Modulo per la presentazione delle osservazioni per i piani/programmi/progetti sottoposti a procedimenti di valutazione ambientale di competenza statale

ID: Codice procedura (ID_VIP/ID_MATM): 12691

“Progetto di un impianto eolico denominato “Pitigliano” ubicato nei comuni di Pitigliano (GR) e Sorano (GR) costituito da 20 (venti) aerogeneratori di potenza nominale 7,0 MW per un totale di 140,0 MW con relative opere connesse ed infrastrutture indispensabili”

OSSERVAZIONI

Immagine 1. Vincoli ex art. 136 del CBC dal PIT della Regione Toscana e zona approssimativa dove è progettato l'impianto industriale.

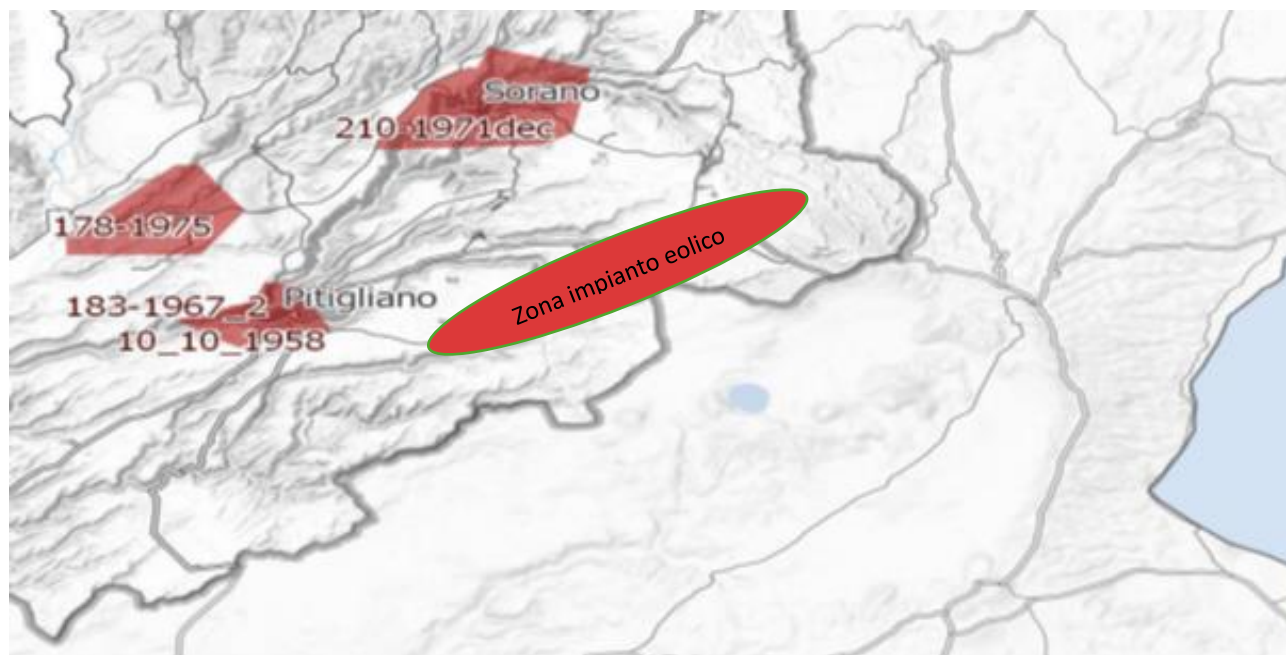
Inoltre, come sostiene la Proponente parte dell'impianto si verrebbe a trovare a 3,5 km dal centro abitato di Sorano. Infatti, tre degli aerogeneratori WTG 08, 09, 10 sono addirittura all'interno delle fasce di rispetto dei 3 km del suo vincolo paesaggistico di notevole interesse pubblico ex art 136 del CBC. Si evidenzia che così si crea

un'ulteriore incompatibilità con la tutela del Paesaggio.

Immagine 3. Cumulo di una parte di impianti eolici, fotovoltaici e geotermici industriali in progettazione ed esistenti intorno all’eolico industriale “Pitigliano”.

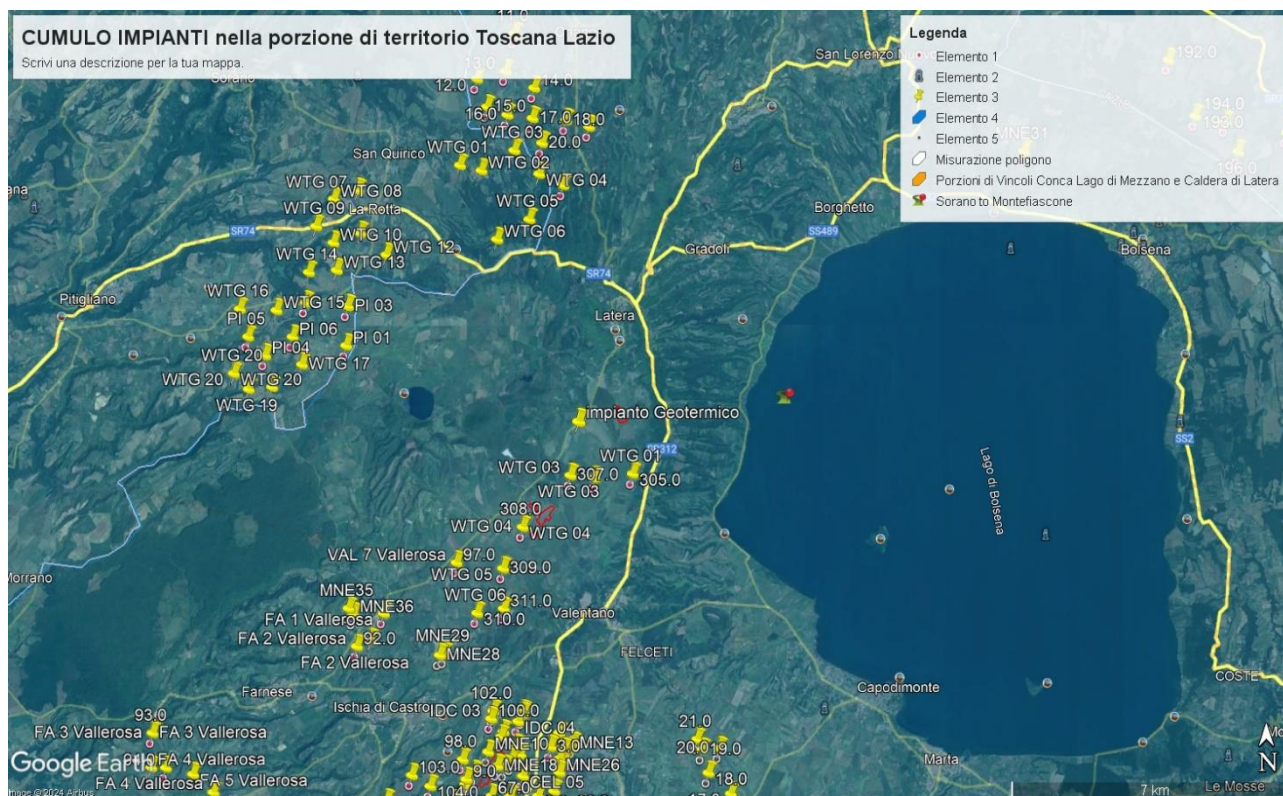
Beni Culturali “*Ambito paesaggistico, geologico e geomorfologico dell’orlo della caldera di Latera ...*” Non vengono nemmeno citati gli impianti eolici in progetto al MASE, il “Rempillo” (6 aerogeneratori) e un altro in verifica amministrativa di 14 aerogeneratori e 72, 6 MW. Ad oggi nei territori di Pitigliano, Sorano e in quello limitrofo potenzialmente potrebbero essere insediati 40 aerogeneratori alti 200 metri e larghi 170. Ma la proponente non cita neanche altri impianti che creerebbero il cumulo e quindi maggiore impatto. Infatti, sul territorio della “Città del Tufo” (Sorano e Pitigliano) impatterebbero anche l’impianto eolico “Montarzo” di Onano con 13 aerogeneratori con le dimensioni ricordate, l’altro eolico industriale nel territorio di Valentano con sette aerogeneratori (stesse dimensioni), gli impianti di Farnese con un minieolico di 3 Torri alte 60 metri già installate in località Poggio del Crognolo e l’impianto eolico industriale “Vallerosa” (7 aerogeneratori alti 200 metri e larghi 158 metri) in procedura VIA presso la Regione Lazio. Inoltre, altri impianti del minieolico già presenti a Valentano, Cellere e Piansano e due progetti eolici industriali con le stesse dimensioni (200 m x 170 m) nel Comune di Ischia di Castro. La valutazione del cumulo non prende neanche in considerazione gli impianti industriali di fotovoltaico e agrivoltaico in progetto a Farnese, Valentano, Ischia di Castro, Cellere. L’impianto geotermico in procedura Via al MASE, progettato nella Caldera di Latera. Quindi è stata effettuata una valutazione del potenziale impatto cumulativo non veritiera a dispetto di quanto affermato dalla proponente che sostiene di aver preso in considerazione uno spazio di 10 km intorno al suo impianto per gli impatti che si creerebbero.

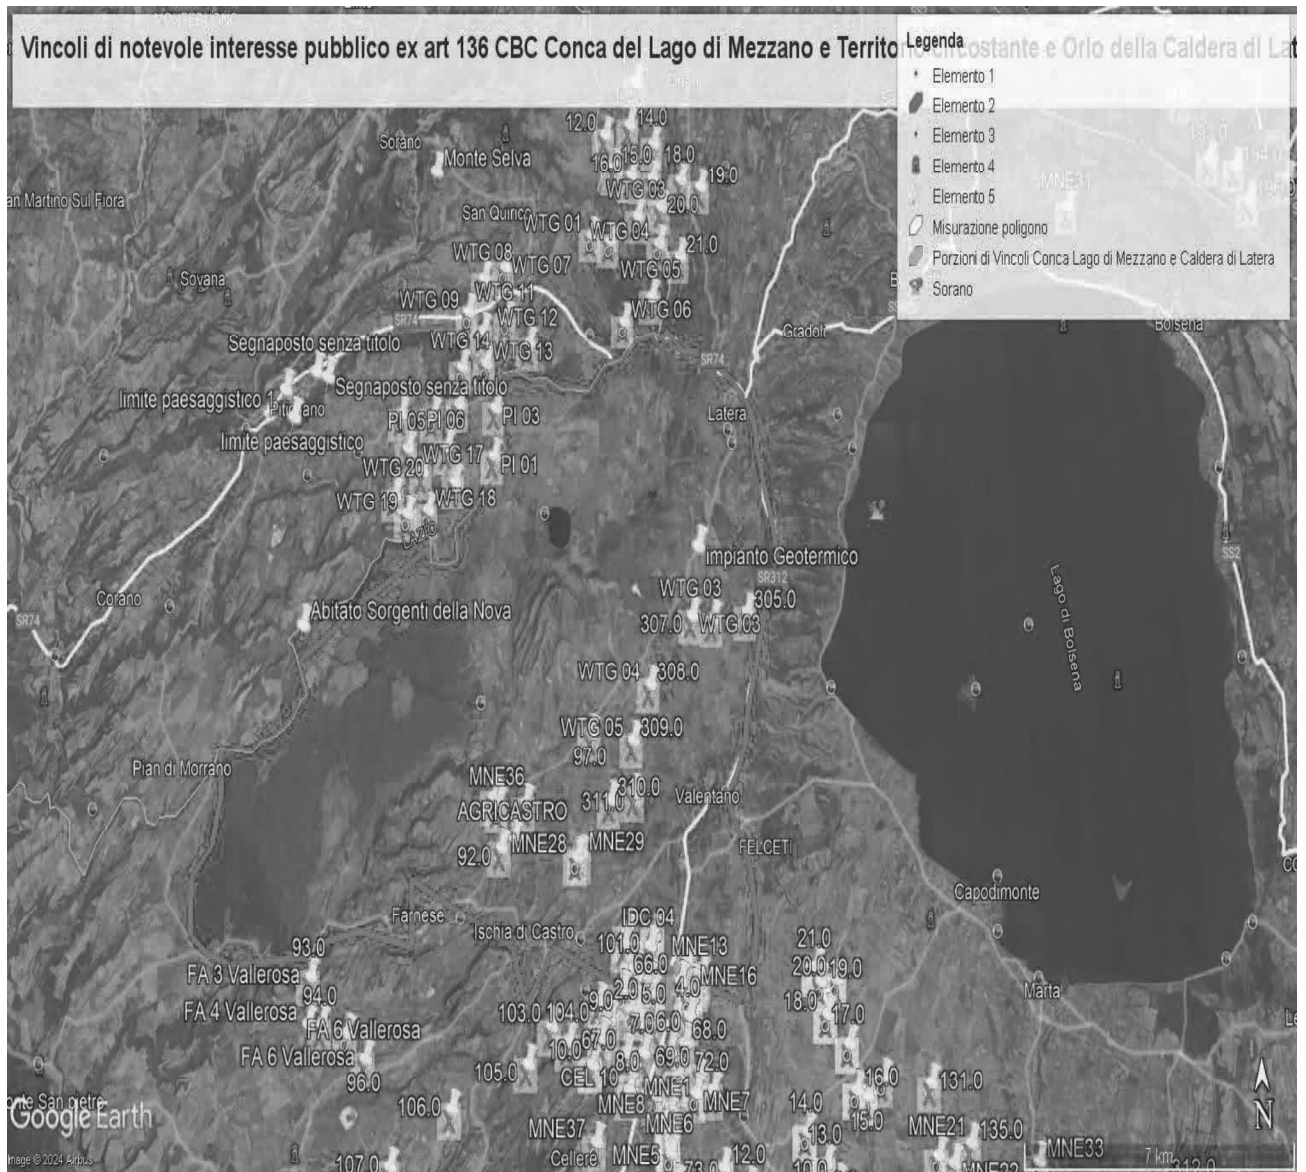
ma nelle sue immediate vicinanze (a soli 100 metri i primi due aerogeneratori) oltre ad impattare sul territorio e sulle economie di cinque Comuni del Lazio (Farnese, Onano, Latera, Valentano, Grotte di Castro e Gradoli) si trova nelle fasce di rispetto dei Beni di notevole interesse pubblico come si è evidenziate nelle Osservazioni precedenti e crea degli impatti negativi anche sui beni naturalistici come verrà dettagliato nell'Osservazione relativa alla Vinca. Inoltre, andrebbe a sommarsi al già enorme cumulo di impianti eolici e fotovoltaici e geotermici che creano una elevata criticità ambientale nella provincia di Viterbo e interferiscono anche con il territorio toscano come si può vedere dalle varie immagini dell'Allegato n. 1.

IMMAGINE n. 2 Impianto eolico industriale “Pitigliano” e distanze aerogeneratori dai Vincoli della Conca del Lago di Mezzano...

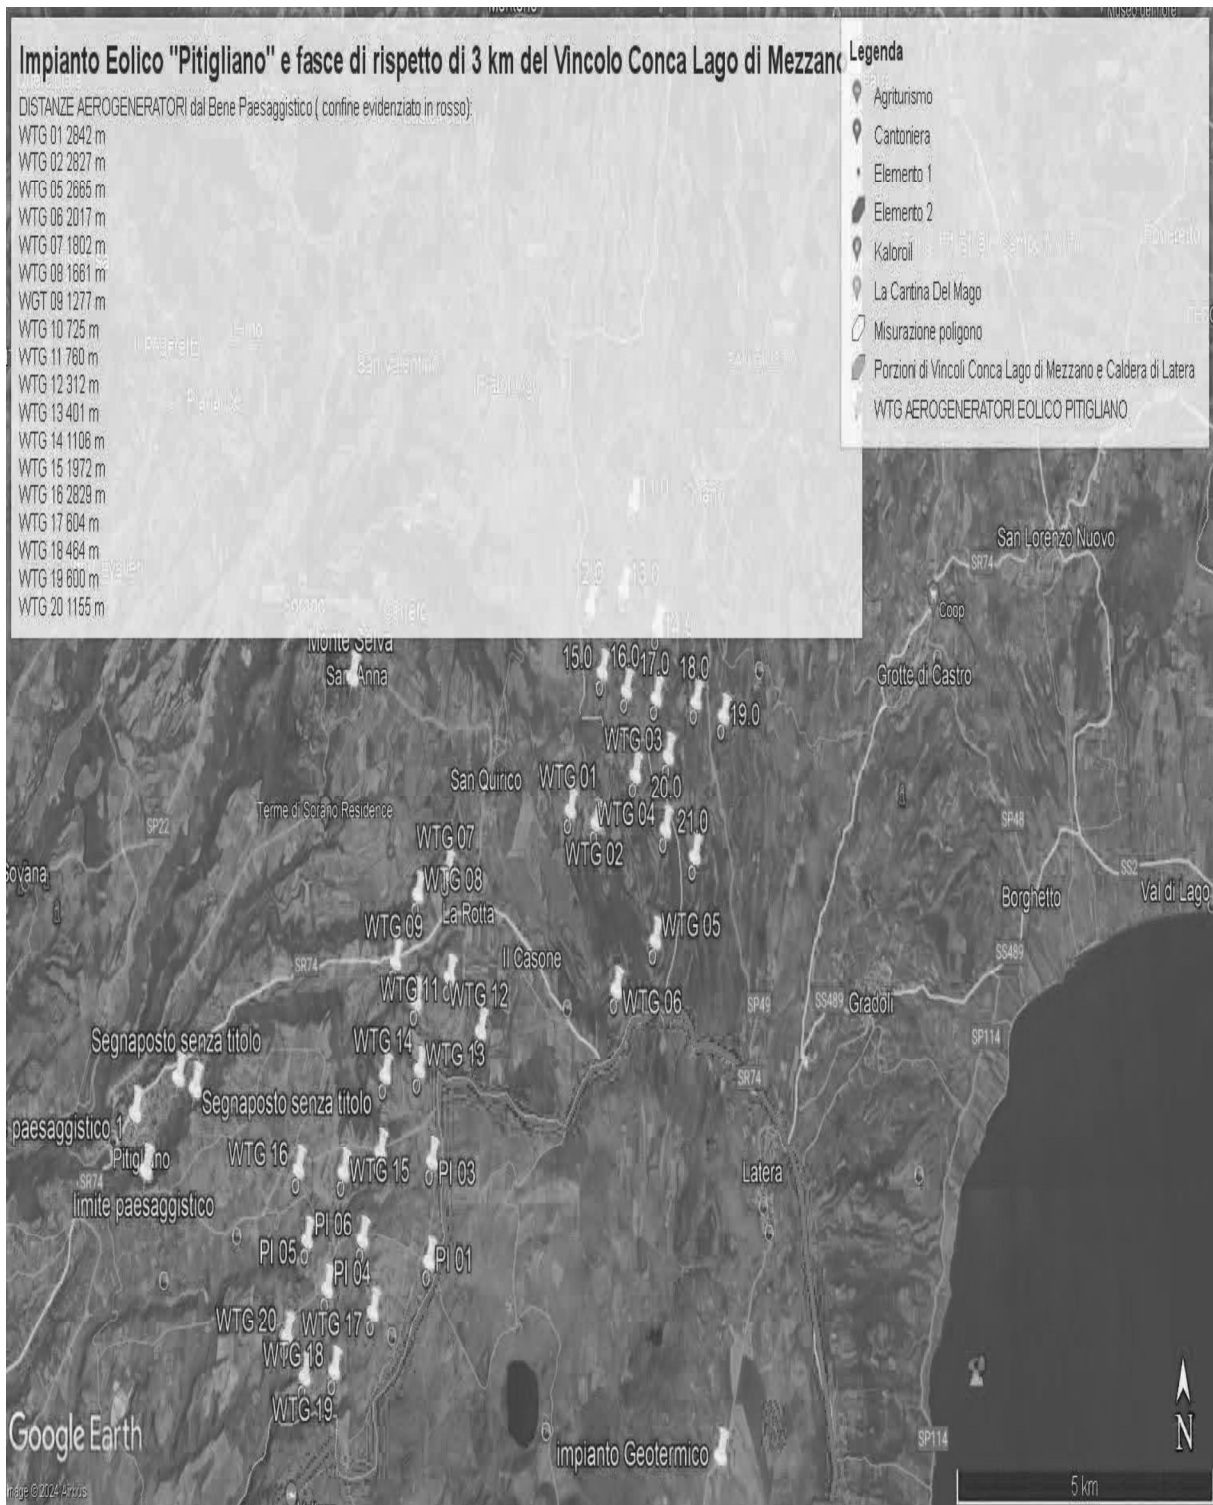
Al contrario si evidenzia che l'impianto eolico industriale citato non solo ricadrebbe con tutti e 20 gli aerogeneratori all'interno delle fasce di rispetto di 3 km di due vincoli paesaggistici di notevole interesse pubblico esistenti nella Regione Lazio e con una parte di essi nel vincolo paesaggistico del Centro abitato di Sorano (GR) quindi in aree non idonee all'installazione di impianti di energia rinnovabile. Addirittura, alcuni aerogeneratori sarebbero ubicati a poche centinaia di metri dai perimetri dei due vincoli paesaggistici laziali ex art 136 del CBC.

IMMAGINE n. 3 Impianto eolico industriale "Pitigliano" e distanze aerogeneratori dai Vincolo "Orlo della Caldera di Latera."

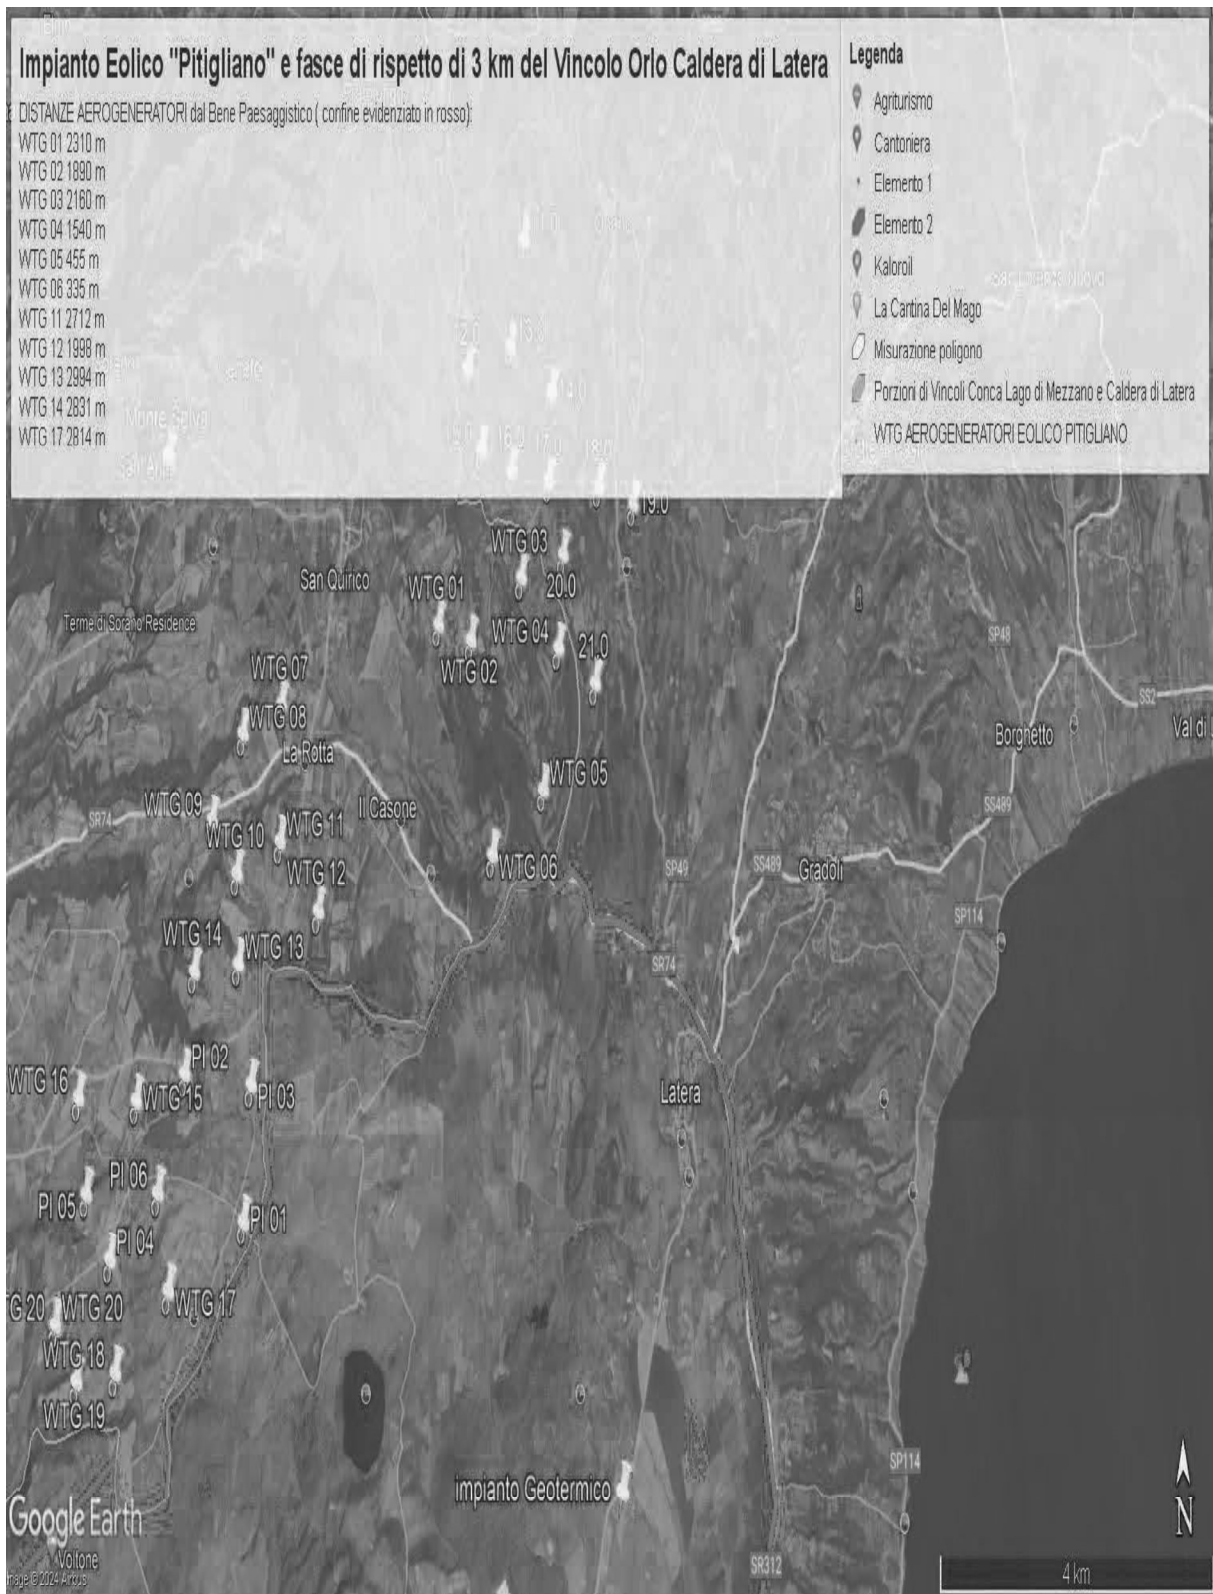
Come è illustrato nell'immagine si ribadisce che l'impianto industriale "Pitigliano" ricade completamente all'interno delle fasce di rispetto dei due vincoli di notevole

interesse pubblico e lambisce quelle di un terzo vincolo e quindi come affermato dal Consiglio di Stato nelle sentenze citate, l'impianto è insediato in area non idonea ai sensi dell'art. 20 comma 8 lettera c quater del D.Lgs. n. 199/2021 e ss.mm.ii al contrario di quanto sostiene la proponente.

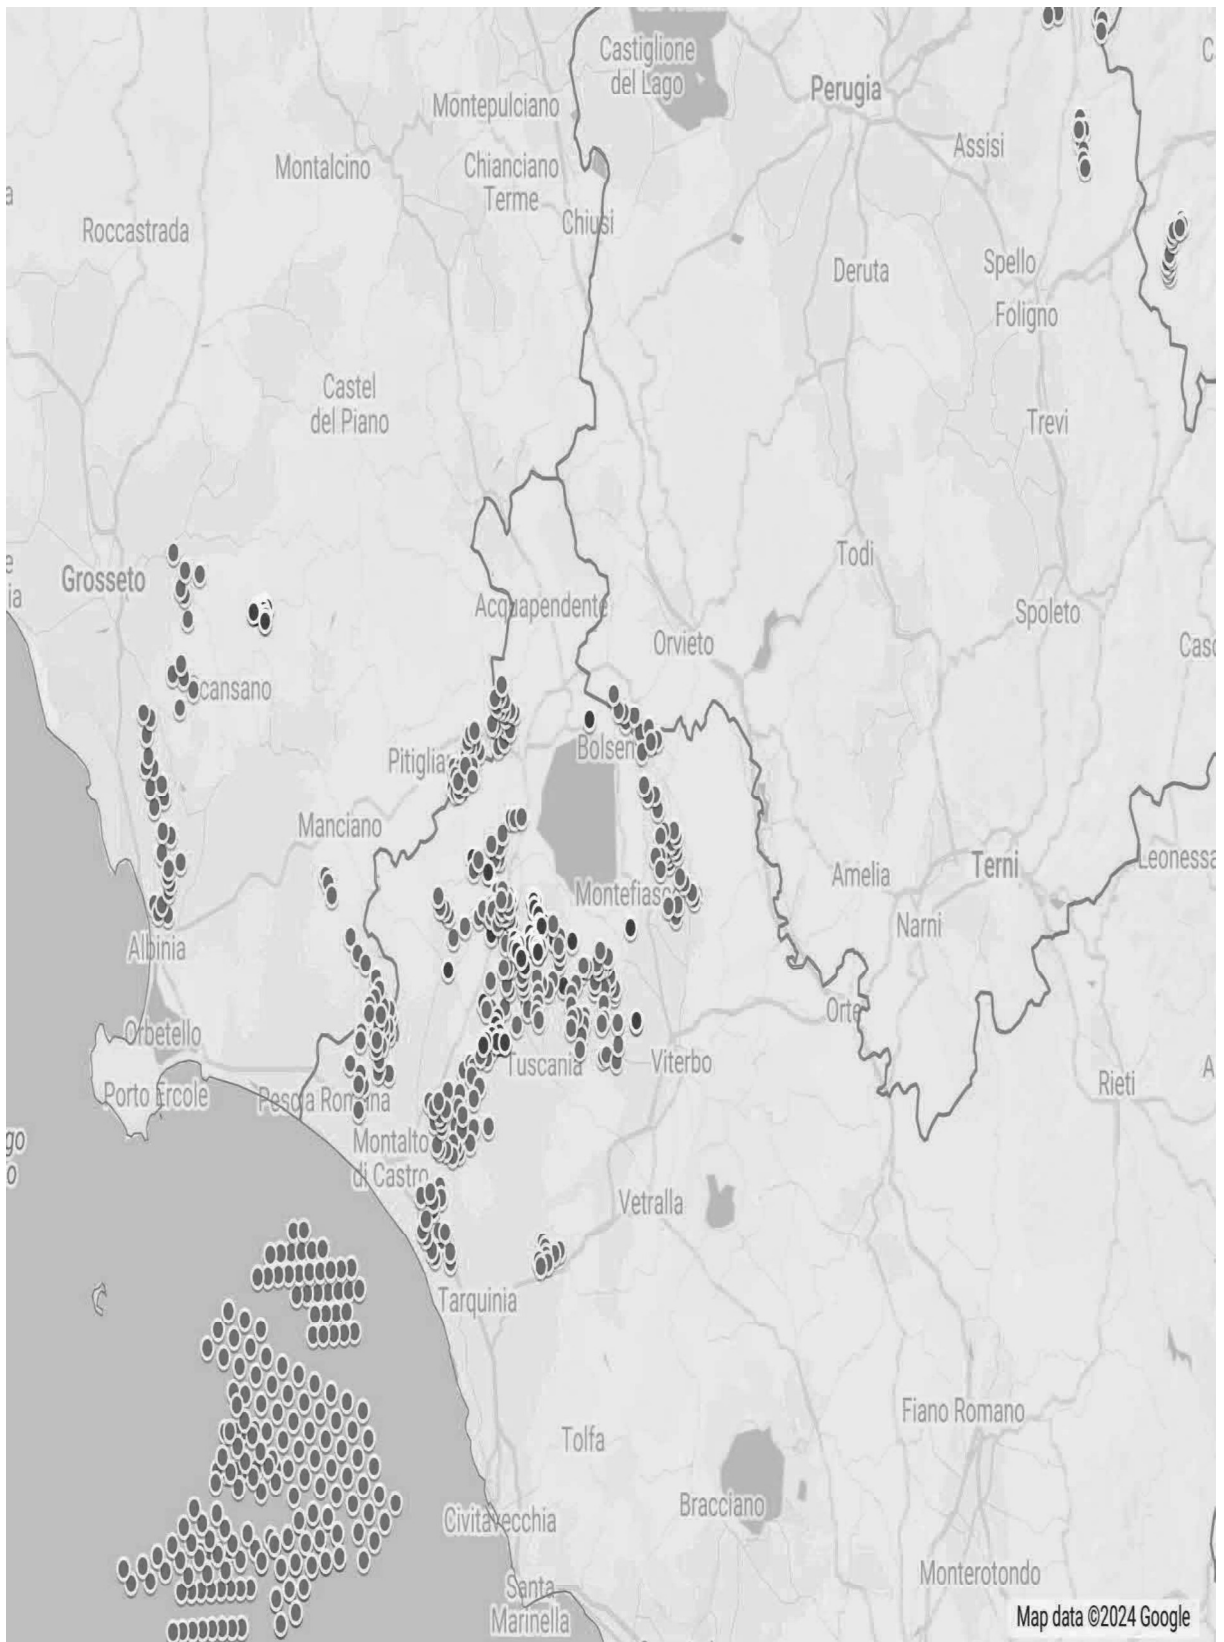
IMMAGINE n. 4 Si evidenzia che i tre aerogeneratori WTG 07, WTG 08 e WTG 09 impattano con il vincolo paesaggistico di notevole interesse pubblico del Centro Storico di Sorano. Il WTG 07 si troverebbe a 2828 m, WTG 08 2504 e WTG 09 2990. Il cavidotto dell'impianto invece impatta in buona parte del Vincolo paesaggistico ex art. 136 del CBC del Centro Storico di Pitigliano.
